Yttrande NTN 2016/43

Detaljplan för Vikingshill och Sommarbo, del av Velamsund (område C) i Boo, Nacka kommun

Natur- och trafiknämnden lämnar följande yttrande

Ur Avfall Sveriges handbok för avfallsutrymmen, 2009.

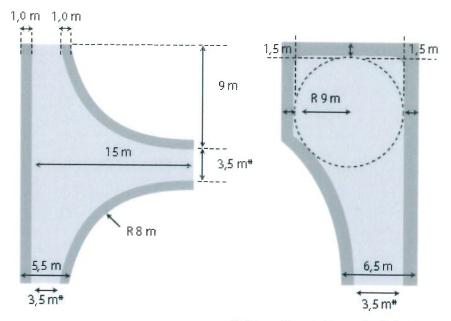
Vägarnas bredd ska vara minst 5,5 meter om körning i båda riktningarna förekommer. Om vägarna är smalare innebär det risk för att sophämtning uteblir vintertid och att snöröjningsfordon och räddningstjänstens fordon inte kan komma fram. Om mindre vägar görs måste mötesmöjligheter anordnas. Körytan ska ha en fri höjd på 4,7 meter. Träd och växtlighet får inte inkräkta på den fria höjden.

Övriga vägar som inte är genomfarter avslutas med olika utformningar av T-vändningsytor, vilket underlättar vändning. För att dessa med säkerhet ska gå att vända på med sopbil krävs mått enligt figuren till vänster nedan. Det bör säkerställas att ytorna för T-vändning har dessa mått.
